島根原子力発電所 2 号炉 審査資料	
資料番号	EP-043 改 27(説 7)
提出年月日	令和 3 年 1 月 12 日

島根原子力発電所 2 号炉 火山影響評価について (コメント回答)

令和 3 年 1 月
中国電力株式会社

1. 審査会合での指摘事項に対する回答 指摘事項一覧

図 評価対象施設等の抽出フロー

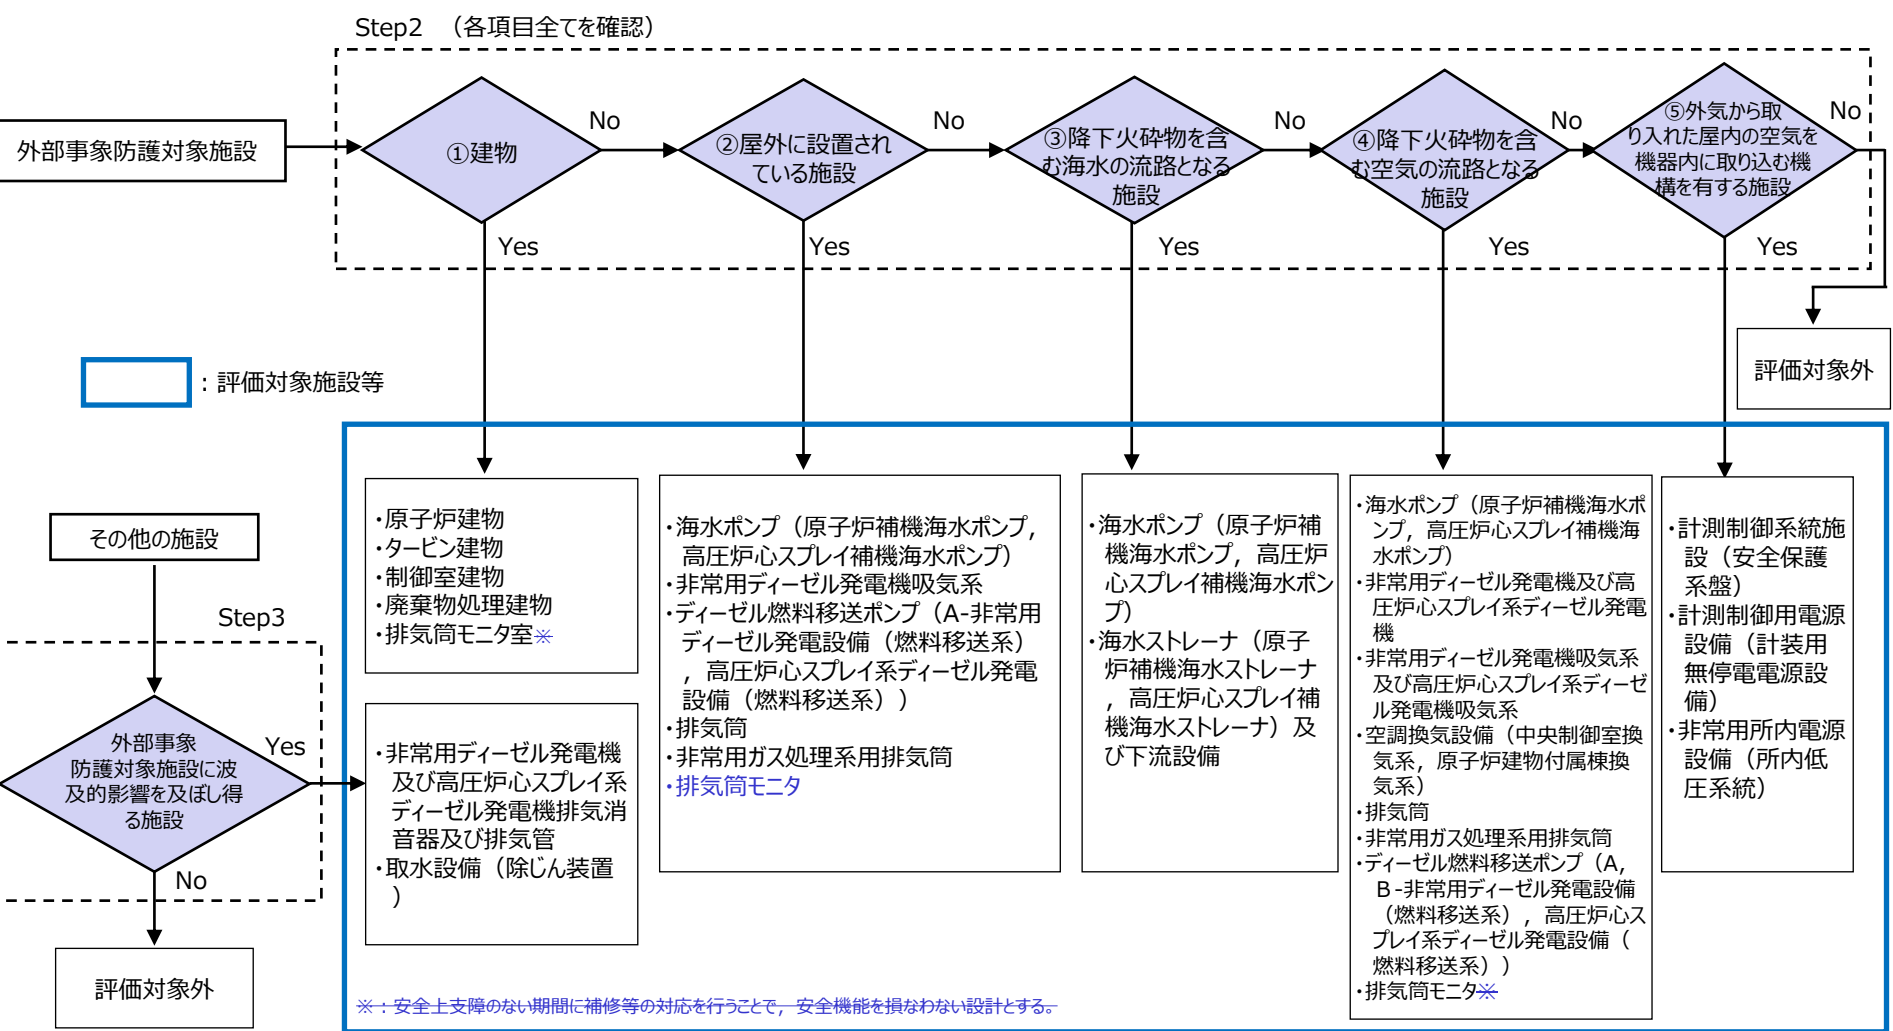
降下火砕物により排気筒モニタ等が損傷した場合、その安全上支障のない期間がどの程度であるか等を明確にした上で、可搬型モニタリング設備による対応等によって、排気筒モニタが有する安全機能が損なわれないことを整理して説明すること。

- 排気筒モニタ室及び排気筒モニタについて、補修等の対応ではなく、評価対象施設等と同様の評価を行うこととする。
- 排気筒モニタの設計方針及び評価結果を次頁に示す。
- 排気筒モニタ室については、補強工事を行い、補強の内容を反映した評価により構造健全性に影響がないことを詳細設計段階で示す。

屋根トラスの解析モデルの概要

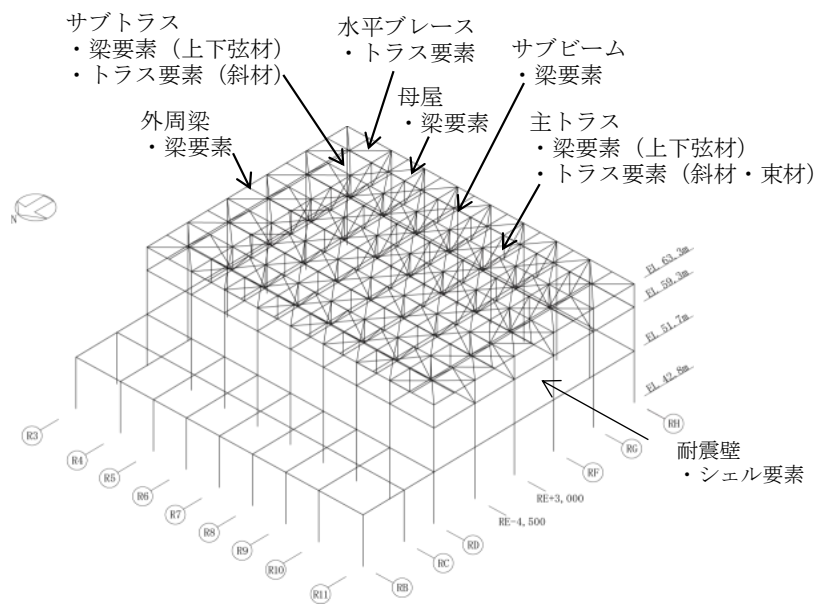
- 指摘事項（第930回審査会合 令和2年12月15日）
建物に係る影響評価について、島根2号炉は降下火砕物の堆積厚が先行機に比べて厚いことから、詳細設計段階ではより実状に近い条件で安全性を確認するために、原子炉建物については3次元立体モデルを用いた応力評価結果を説明すること。設置変更許可段階ではその解析条件について、東海第二と比較して部材の補強情報と共に説明すること。屋根スラブについても結果だけでなく先行審査と同様に設計方針、設計条件について説明すること。
- 回答
 - 【原子炉建物屋根トラスの三次元立体モデルを用いた応力解析】
 - ・設置許可段階の評価においては、原子炉建物主トラスの応力評価を設計時と同様に二次元フレームモデルを用いているが、詳細設計段階の評価においては、三次元立体モデルを用いた応力解析によりフレーム間の応力伝達を考慮した詳細な主トラスの評価を行うこととする。三次元立体モデルによる評価方針及び部材諸元について東海第二発電所と比較して示す。（P6～P11）
 - 【原子炉建物の屋根スラブ評価】
 - ・気密性及び遮蔽性に対する機能維持の確認を行う原子炉建物屋根トラス上部の屋根スラブについて、「a.設計時の構造計算結果に基づく評価」による評価フロー、評価条件及び評価結果を示す。（P12～P14）

- 三次元立体モデルによる評価方針を以下に示す。
 - ・屋根トラスの補強工事の内容を反映したモデルとする。
 - ・燃料取替床より上部の構造を立体構造でモデル化する。
 - ・主トラス弦材は、軸・曲げ・せん断剛性のある梁要素、斜材と束材は軸剛性のみ考慮されたトラス要素とし、部材長さは部材芯位置でモデル化する。また、二次部材については、以下の概念図に示す通りとする。
 - ・屋根スラブの自重等の屋根スラブにかかる荷重は主トラス上弦材に負荷する。その際、屋根スラブの剛性は保守的に考慮しない。
 - ・三次元立体モデルによる応力解析から得られる解析結果に基づき、主トラスの構造評価を行う。また、二次部材については個別に応力解析を行い構造評価を行う。
